OPERE STRATEGICHE PER IL PORTO DI CIVITAVECCHIA 1° LOTTO FUNZIONALE: PROLUNGAMENTO ANTEMURALE C. COLOMBO DARSENE SERVIZI E TRAGHETTI

PERIZIA DI VARIANTE N°2 - OPERE I STRALCIO

RELAZIONE ILLUSTRATIVA
SUGLI INTERVENTI
IN VARIANTE

Figura 6: Stralcio planimetria scavo da terra della cunetta tra le sezione CDT 13-30

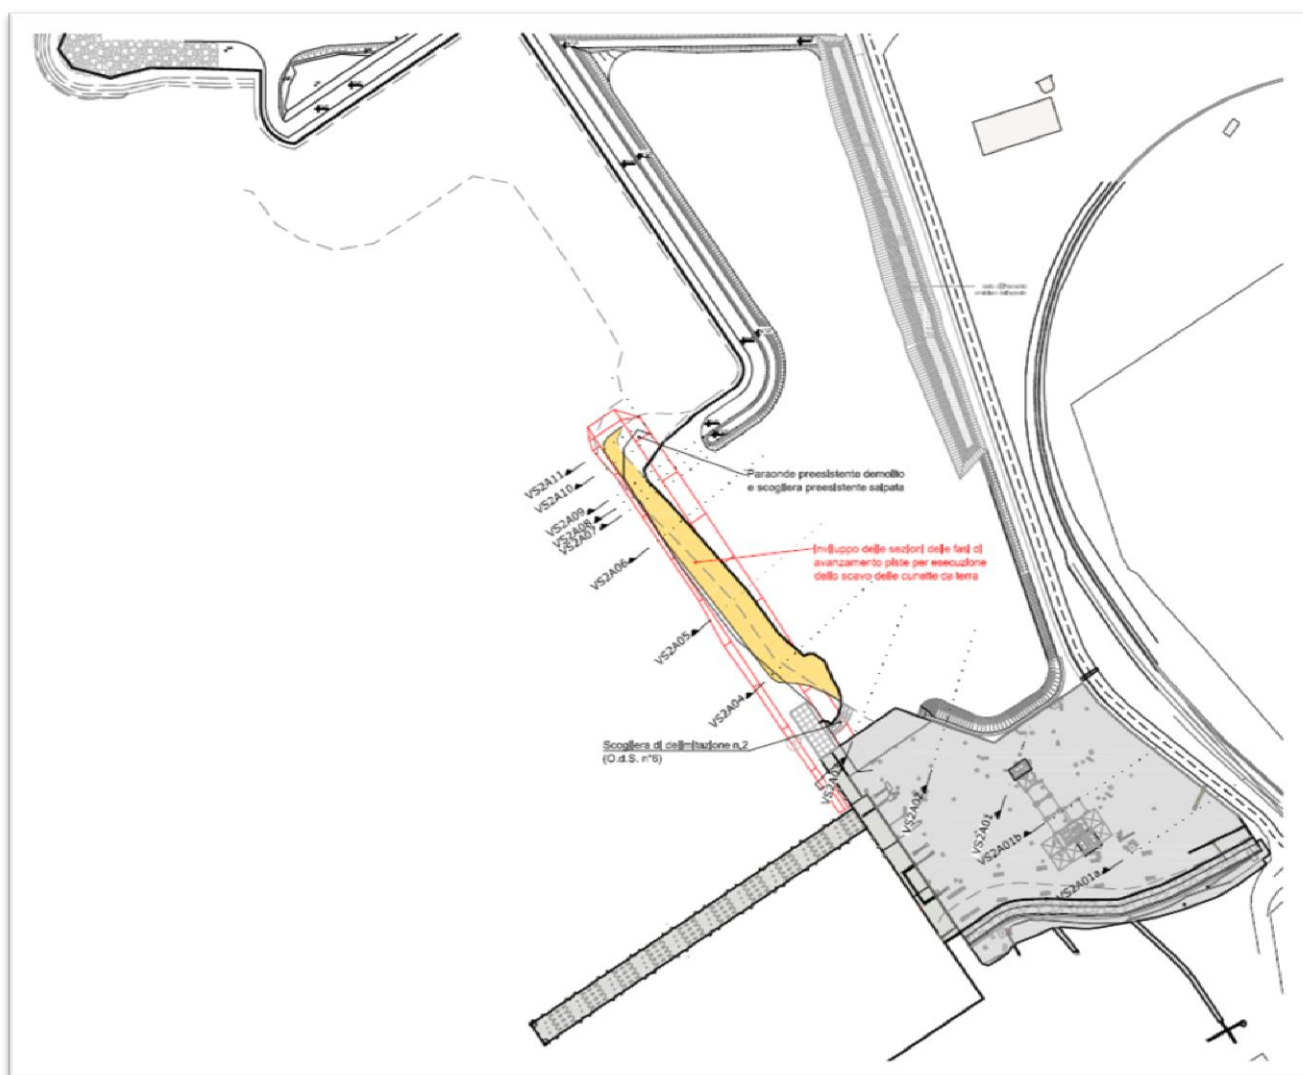
Nella **perizia di variante N°2** è stato tenuto conto delle variate modalità operative apportate dal R.T.I. all'esecuzione dell'arretramento Vasca Sud – Tratto 2 rispetto alle previsioni della perizia n.1, consistenti nella minimizzazione dallo scavo di arretramento eseguito per fasi successive, nella mancata realizzazione della scogliera arretrata (prevista in Perizia di Variante N°1), ed nella anticipazione di parte dello scavo di spianamento del materiale refluito in colmata per consentire la realizzazione del Piazzale adiacente (Ved. ODS N°6 del 14/06/2013). Inoltre, la realizzazione della cunetta per la formazione degli scanni ricadenti in tale tratto della “Mattonara” è avvenuta in avanzamento per mezzo di piste provvisorie, resesi necessarie al raggiungimento delle profondità di progetto per eseguire lo scavo da terra con mezzo meccanico (Figura 6).

Figura 11. Particolare sezione tipo con indicazione delle modifiche della perizia di variante e suppletiva

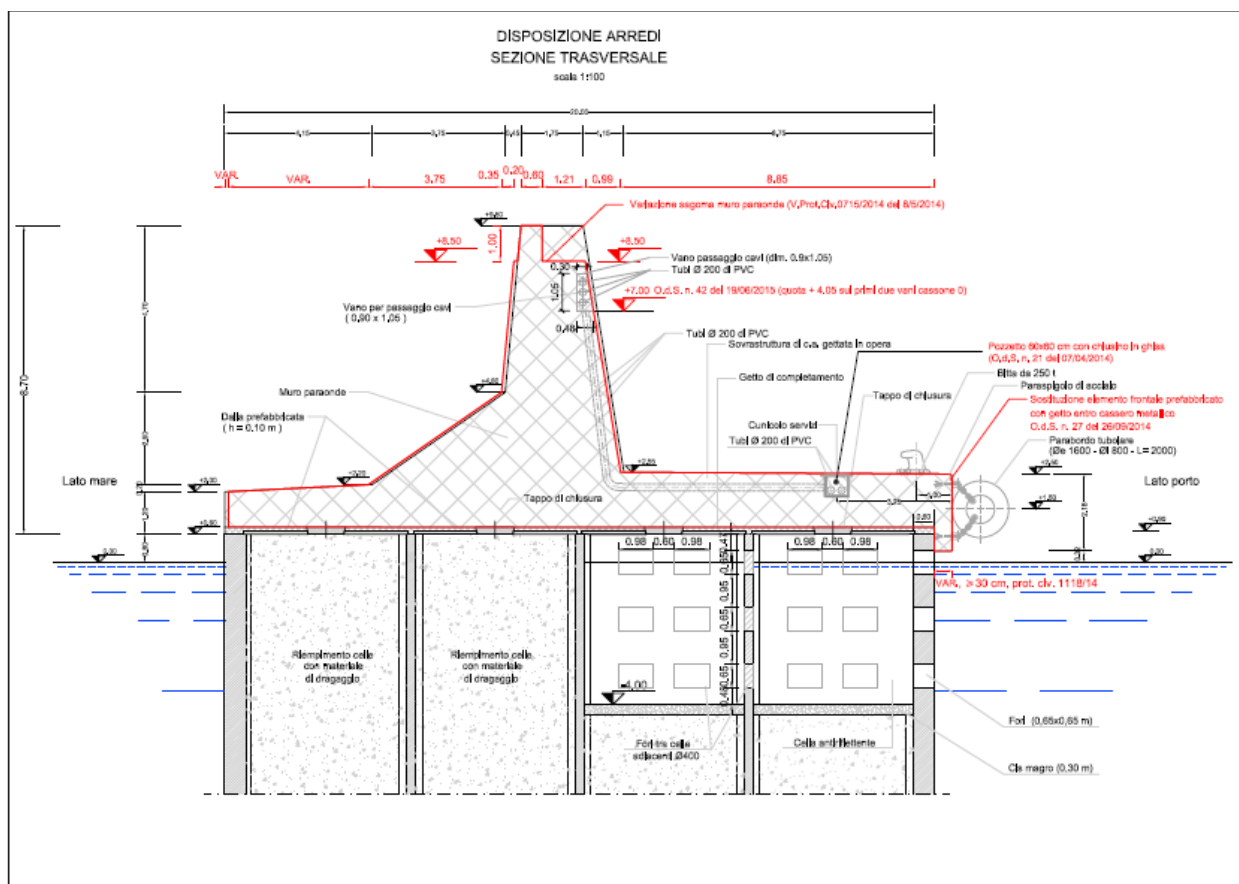
La Perizia di variante N°2 dispone e recepisce però, modifiche non sostanziali alla sovrastruttura ed alle celle antirisacca, principalmente dovute a necessità costruttive e funzionali di dettaglio, come meglio specificato e descritto di seguito:

- definizione dell'aggetto minimo della sovrastruttura rispetto al cassone sottostante, nel lato "Porto" dell'antemurale, posto pari o maggiore a 30 cm, come indicato nell'elaborato 00216CIVDLVV00500500AD e nella nota prot. 1118/2014;

- modifica funzionale della geometria dei fori interni delle celle antirisacca (da circolari a rettangolari), in analogia ai fori già previsti sulla parete del cassone, come indicato nell'elaborato 00216CIVDLVV00500500AD;

- modifica della geometria del muro paraonde in recepimento ad esigenze di metodologia costruttiva proposte dall'impresa con nota prot. G165/02013/MAM/mam ed acquisita al protocollo della Direzione Lavori al n. 1441 del 26/11/2014, come indicato nell'elaborato 00216CIVDLVV00500500AD;

- spostamento della quota di imposta del vano passaggio cavi, atto ad ospitare e proteggere i corpi illuminanti, da +4,45 m s.l.m. a +7,00 m s.l.m. (si veda Ordine di Servizio n. 42 del 19/06/2015), in

analogia al tratto di muro esistente e al fine di rendere i corpi illuminanti più efficienti, come indicato nell'elaborato 00216CIVDLVV00500500AD.

Figura 12. particolare cassone di testata (n. 13) antemurale

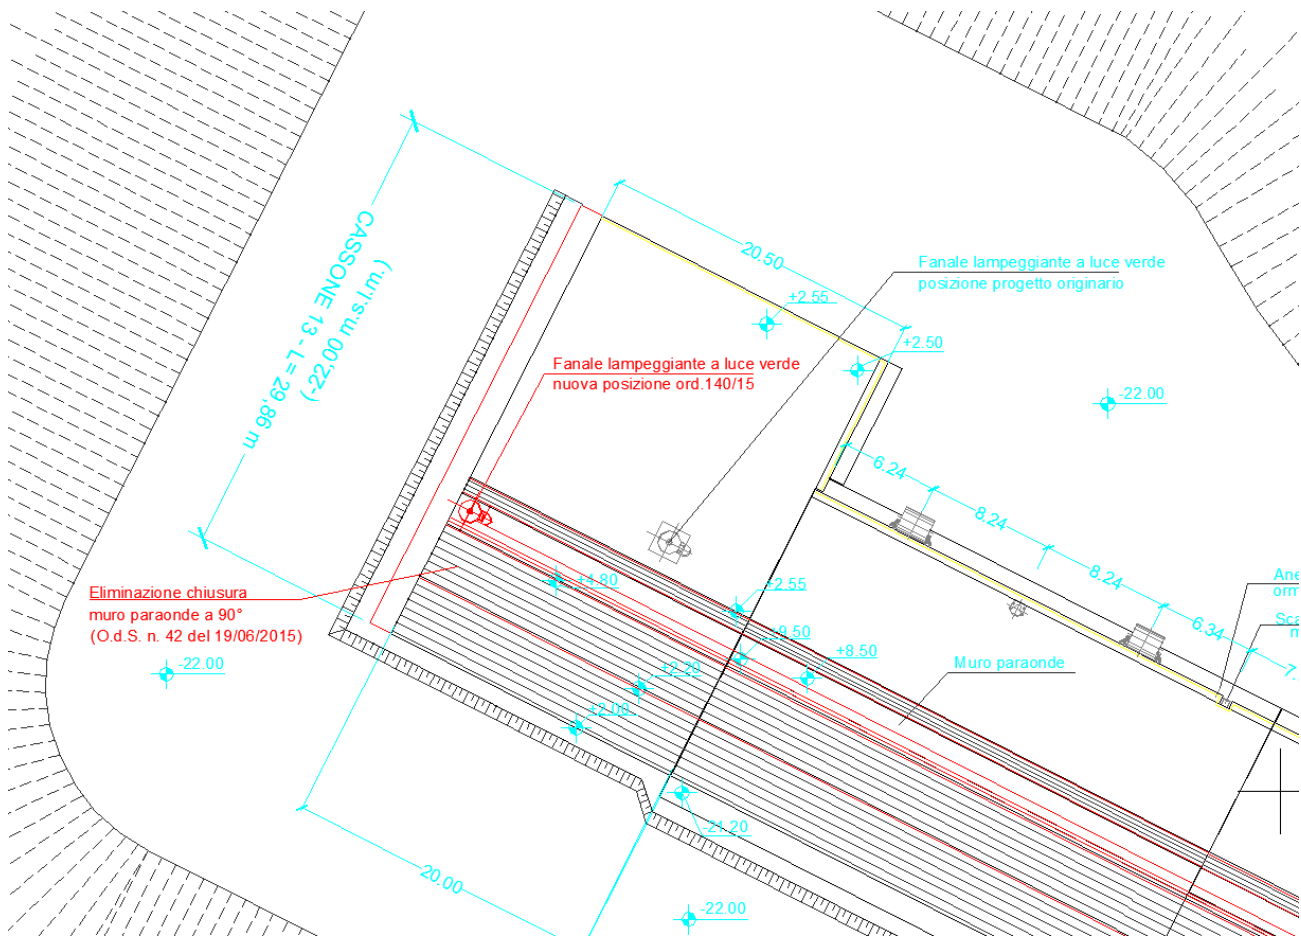
- spostamento della posizione del fanale a luce verde lampeggiante dalla posizione prevista nella perizia di variante n.1 (Lat. 42° 06'28,47" N - Long. 11° 45'31,28" E) al nuovo punto di coordinate Lat. 42° 06'28,48" N - Long. 011° 45'30,85" E, come indicato nell'ordinanza della Capitaneria di Porto di Civitavecchia n. 140/2015 e recepito nell'elaborato 00216CIVDLVV00500101AD. Il fanale dovrà avere le seguenti caratteristiche:

- palo di colore verde sormontato da miraglio radarabile;
 - altezza della luce s.l.m. 12 m slm (successivamente modificata con ulteriori prescrizioni dalla Capitaneria di Porto - Comando Zona dei Fari e dei Segnalamenti Marittimi di Napoli, a quota +14 m slm, v. prot civ 711/2016);

- colore della luce verde;
 - fase della luce: 0s5 luce, 2s5 eclissi=periodo 3 s;
 - portata della luce 7 Mn;
 - visibilità 360°;
- eliminazione della chiusura a 90° del muro paraonde sul cassone 13 (si veda Ordine di Servizio n. 42 del 19/06/2015), come indicato nell'elaborato 00216CIVDLVV00500101AD, al fine di evitare futuri lavori

Figura 13. Dettaglio nuova posizione bitta cassone n. 8

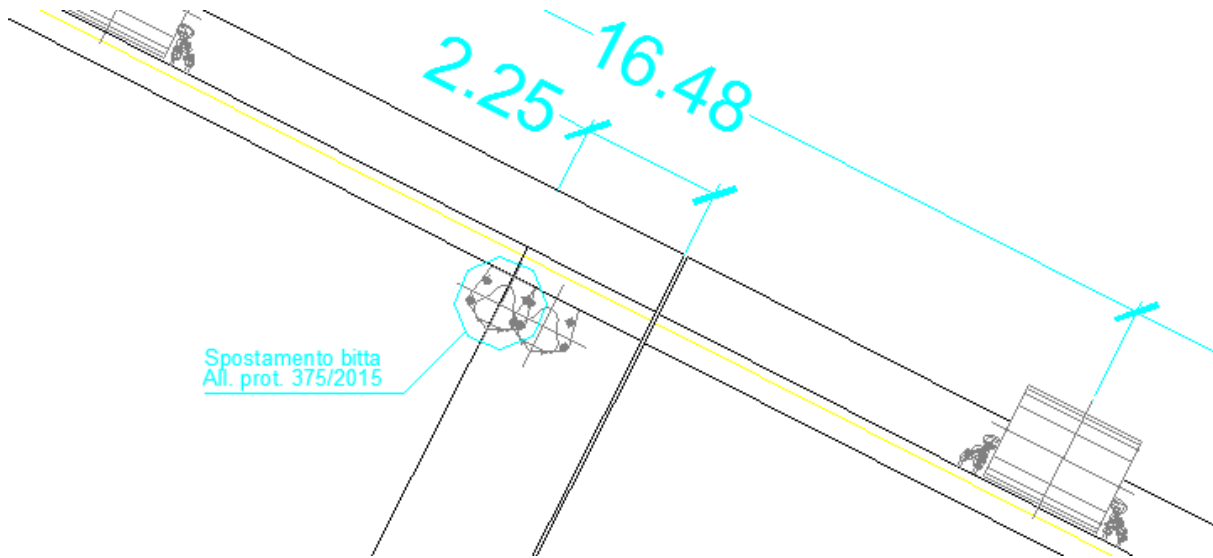
- spostamento di circa 77 cm della posizione della bitta posizionata sul cassone n. 8, con posizione posta a 2,25 m dal giunto trasversale della sovrastruttura, come indicato nell'elaborato 00216CIVDLVV00500101AD e nell'allegato 1 alla nota prot. 375/2015;

Figura 14. Dettaglio ubicazione caviedi e pozzetti per impianti

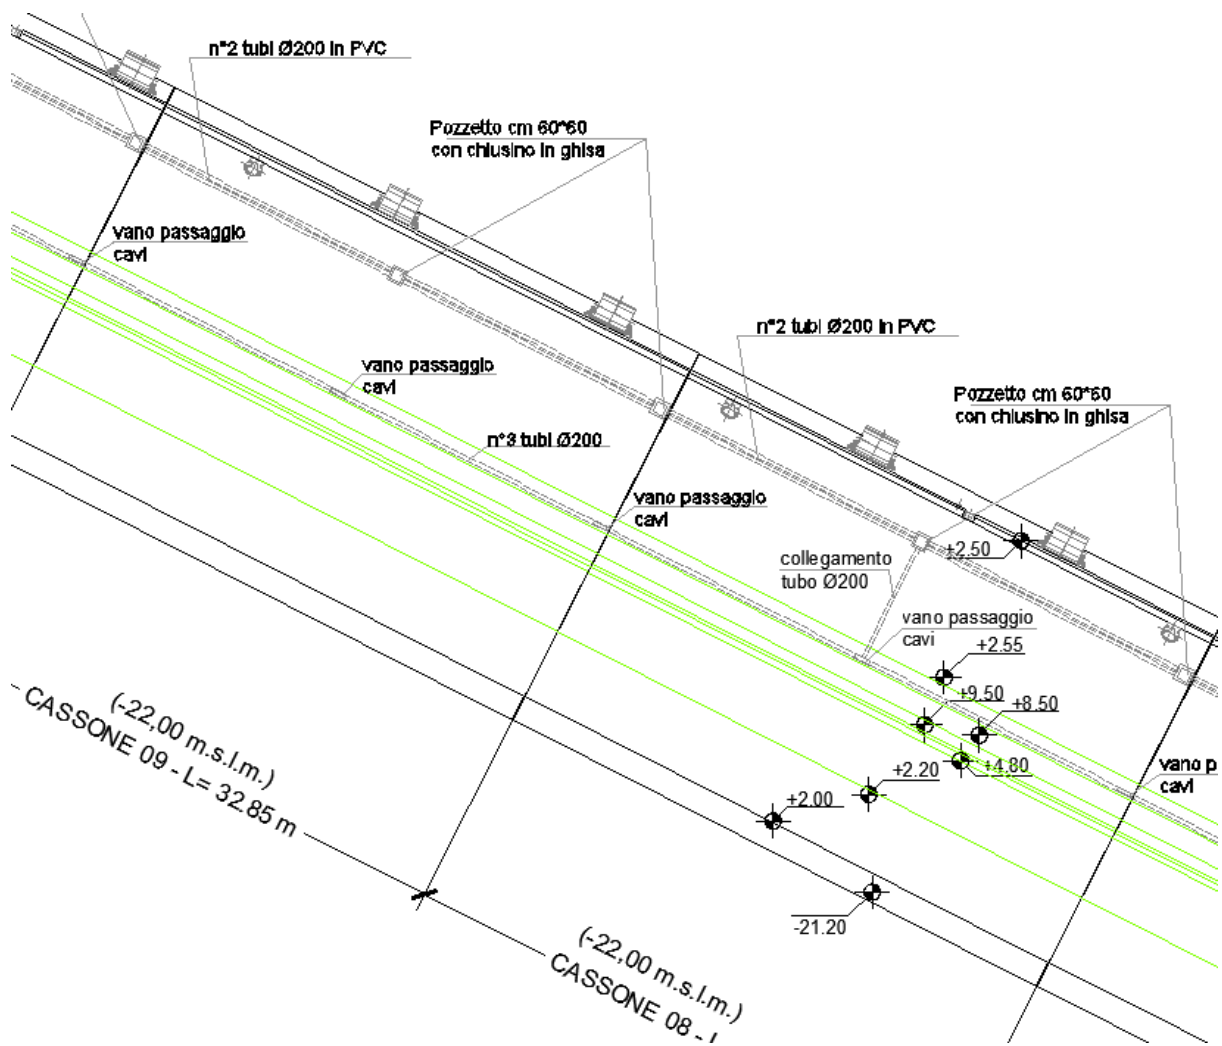
- modifica funzionale della disposizione planimetrica dell'ubicazione dei cavedi e pozzetti per impianti, come indicato nell'elaborato 00216CIVDLVV00500901AD.

Figura 18: Stralcio planimetria classificazione cassoni Perizia di Variante N°2

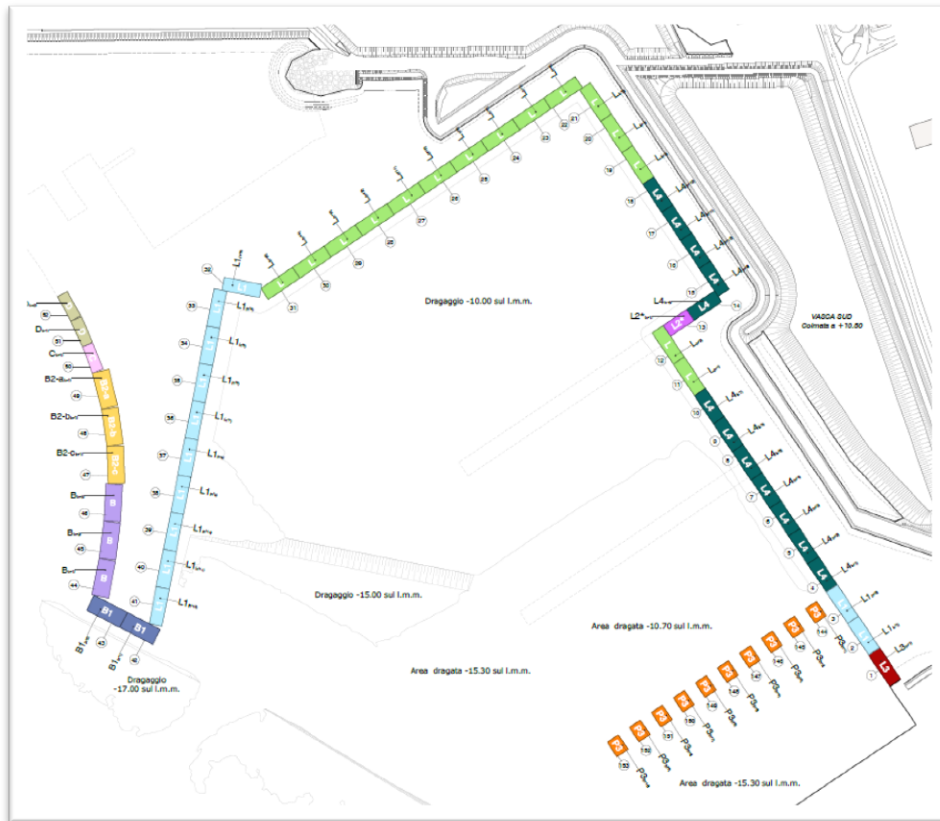
La presente **perizia di variante N°2**, pur non disponendo modifiche nella configurazione della darsena traghetti ed alla disposizione planimetrica dei cassoni, ha introdotto, per esigenze di ottimizzazione di natura costruttiva, nuove tipologie di cassoni al posto di alcune di quelle previste nella perizia di variante N°1. Di seguito si riporta lo stralcio relativo alla darsena traghetti della planimetria di classificazione dei cassoni in Perizia di Variante N°1 (Figura 17) e quello corrispondente in Perizia di Variante N°2 (Figura 18).

Dal confronto fra le due planimetrie si nota che:

- tutti i cassoni L4 ed il cassone L2* sono stati sostituiti dai cassoni L (già presenti in P.V. N°1) e dai cassoni T e T1 introdotti nella presente Perizia;
- la larghezza dei nuovi cassoni è invariata rispetto a quella dei cassoni sostituiti.

Figura 21: Stralcio planimetria di confronto 004 002 01AD

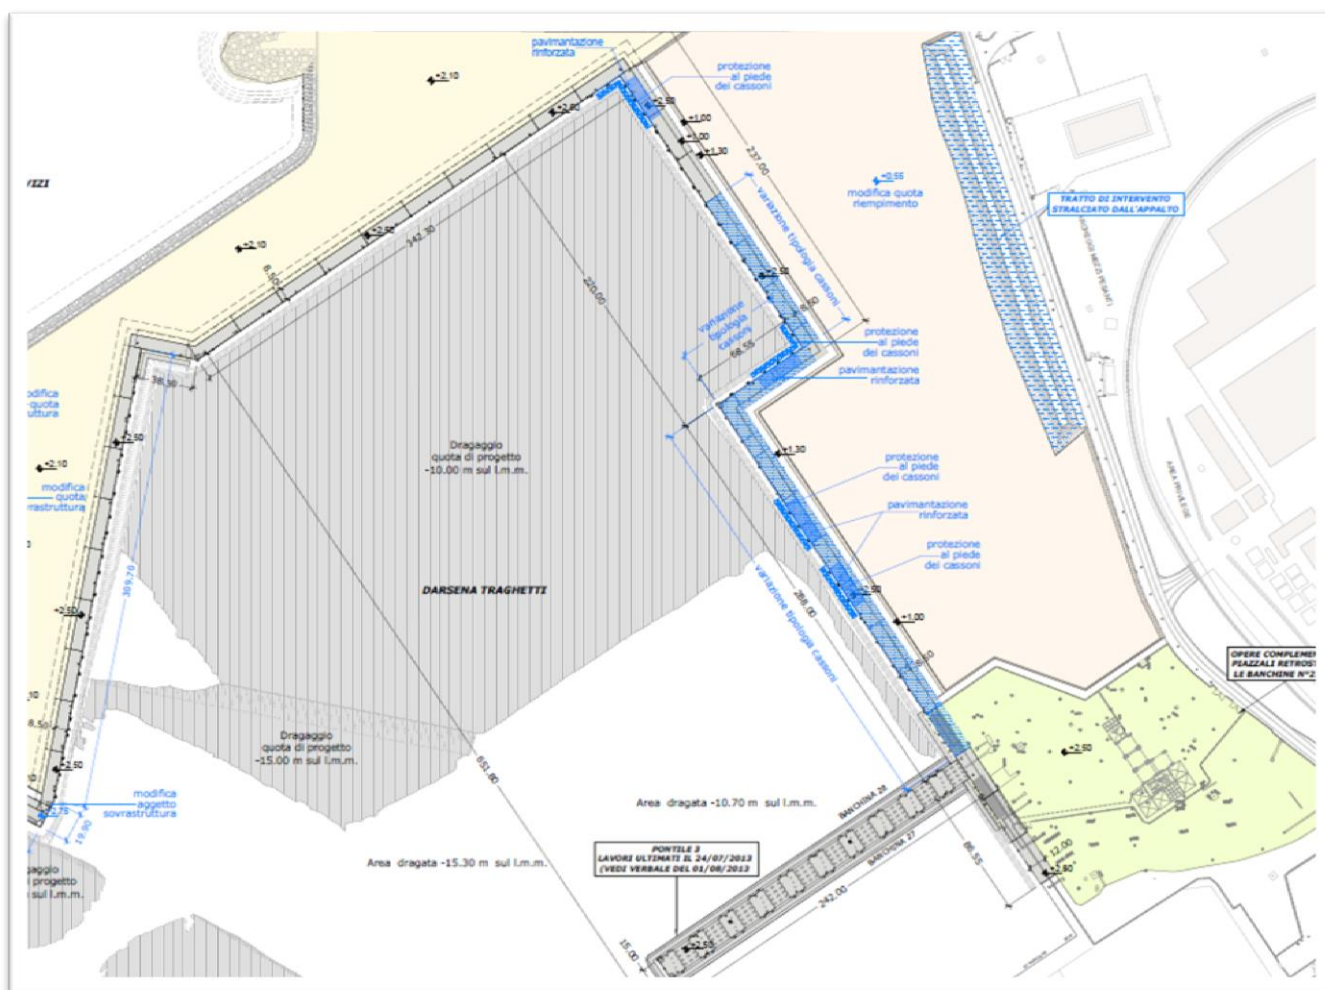
La darsena traghetti è stata interessata da altre modifiche non sostanziali rappresentate nella planimetria di progetto 004 002 01AD della Perizia di Variante N°2 di cui si riporta lo stralcio (Figura 21).

La presente Perizia di Variante N°2 dispone e recepisce inoltre modifiche minimali alle sovrastrutture in termini di finiture, pozzetti e arredi di banchina oltre alle lavorazioni disposte con l'O.d.S. n 26. Si riporta un riepilogo di dette variazioni:

Figura 25: Stralcio planimetria classificazione cassoni Perizia di Variante N°2

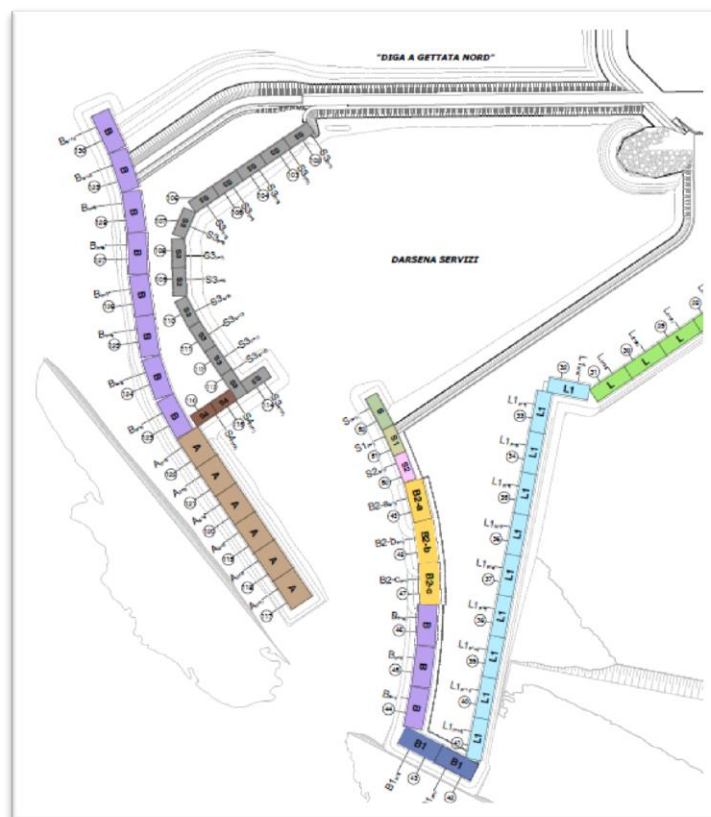
Dal confronto fra le due planimetrie di classificazione cassoni si nota come in Perizia di Variante N°2 (Figura 25), i cassoni E previsti nella Perizia di Variante N°1 (Figura 24), sono stati sostituiti dall'inserimento dei cassoni S3 e S4, mentre i cassoni D e C (cassoni finali adiacenti alla scogliera interna della darsena servizi) sono stati sostituiti dall'inserimento dei cassoni S, S1 e S2.

Tali modifiche accettate dal RUP in data 4/10/2013 (nota Prot. n. 0015914) e introdotte dalla Direzione dei Lavori al fine di ottimizzare le aree a tergo del molo foraneo della Darsena Servizi, oltre che per il parziale accoglimento delle richieste avanzate dal RTI con nota Prot. n. G165/01101/MAM/asc, hanno portato alle seguenti modifiche:

- redistribuzione geometrica dei cassoni con l'inserimento della tipologia "S3" al fine di migliorare le chiusure angolari tra i cassoni stessi;
- introduzione di n°2 cassoni di tipo "S4" ricavati eliminando una fila di celle dal tipo "S3";
- ampliamento di una parte del terrapieno compreso tra le posizioni dei cassoni di progetto 110 e 112, per una profondità pari a circa 2.10m;

Figura 26: Sezione tipo cassoni S3 pos.102,103, 113

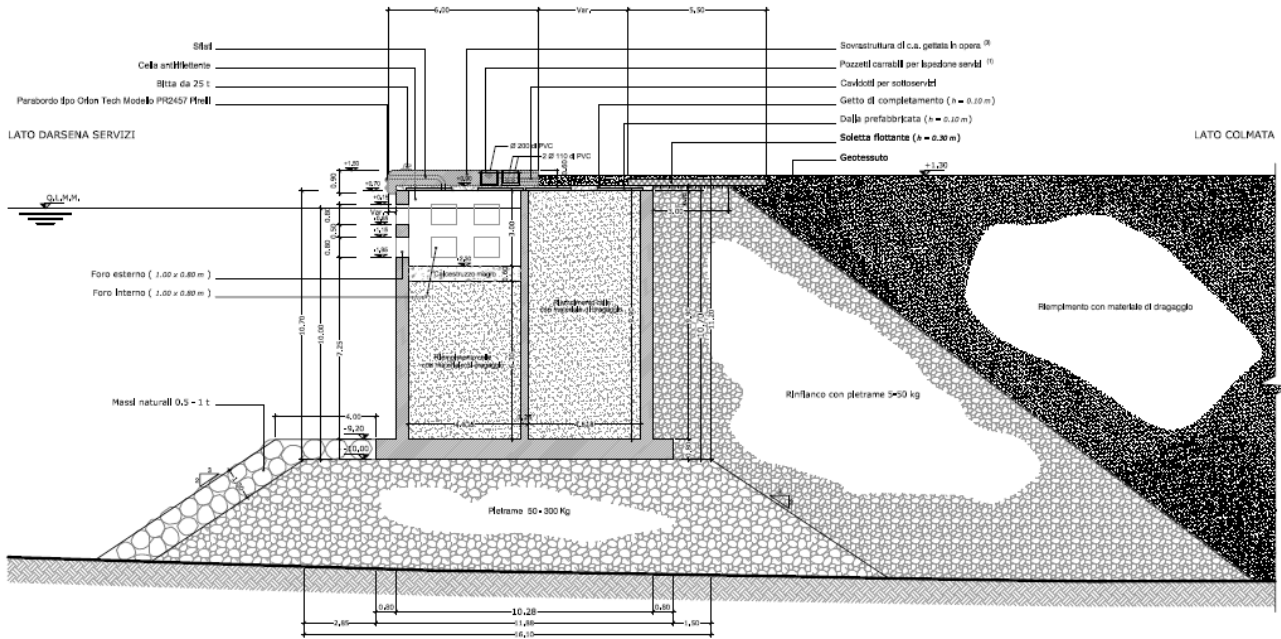
In particolare, per esigenze organizzative e di programmazione imprenditoriale il RTI ha eseguito la prefabbricazione dei cassoni S3 (pos.102, 103, 113, 114) e S4 (pos. 115, 116) presso l'impianto fisso di Miltedo a Genova (come da richiesta Prot.G165/02087/MAM/asc accettata dal RUP con comunicazione del 2/02/2015 Prot.0001699), non apportando alcuna modifica sostanziale alla tipologia dei cassoni in esame; l'unica variazione fatta rispetto agli omonimi cassoni prefabbricati in loco, riguarda l'adozione di tappi a chiusura del sistema soletta/getto di completamento per consentire il trasporto degli stessi nel porto di Civitavecchia (Figura 26).
